柏崎刈羽原子力発電所第6号機 説明資料	
資料番号	KK6 添-2-014 (比較表) 改2
提出年月日	2024年1月31日

## 先行審査プラントの記載との比較表 (VI-2-1-14 計算書作成の方法)

東京電力ホールディングス株式会社  
柏崎刈羽原子力発電所第6号機

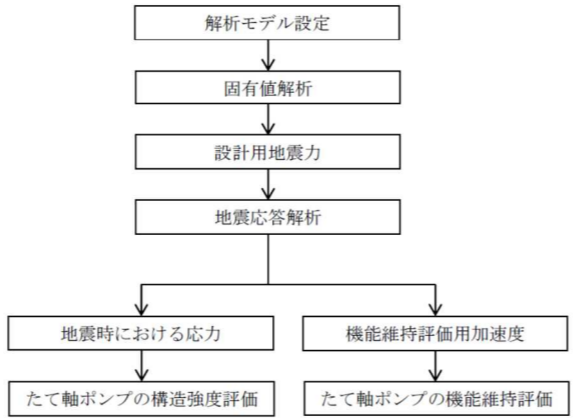
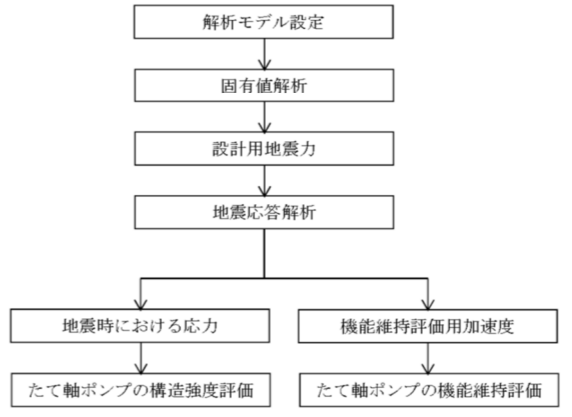
島根原子力発電所第2号機	柏崎刈羽原子力発電所第7号機	柏崎刈羽原子力発電所第6号機	柏崎刈羽原子力発電所第7号機との比較
	<p>原動機取付ボルト C~C矢視図 (原動機取付ボルト) 転倒方向 減速機取付ボルト D~D矢視図 (減速機取付ボルト) 転倒方向 ポンプ取付ボルト B~B矢視図 (ポンプ取付ボルト)</p> <p>基礎ボルト A~A矢視図 (基礎ボルト) (<math>l_{11} \leq l_{21}</math>) 転倒方向</p>	<p>原動機取付ボルト C~C矢視図 (原動機取付ボルト) 転倒方向 (軸方向) 減速機取付ボルト D~D矢視図 (減速機取付ボルト) 転倒方向 (軸方向) ポンプ取付ボルト B~B矢視図 (ポンプ取付ボルト)</p> <p>基礎ボルト A~A矢視図 (基礎ボルト) (<math>l_{11} \leq l_{21}</math>) 転倒方向 (軸方向)</p>	<p>記載の適正化 (転倒方向について記載を追加)</p>

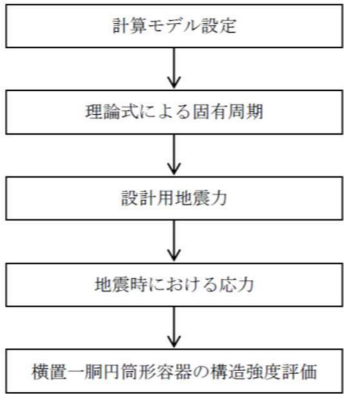
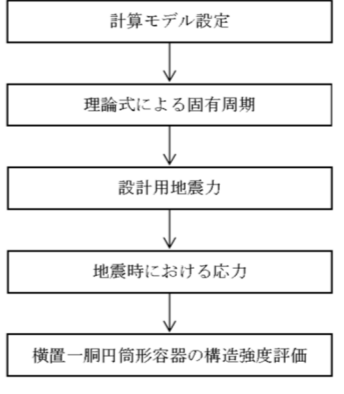
記載の適正化  
 (先行プラントでのコメント反映として、設計震度の使い分けを記載)
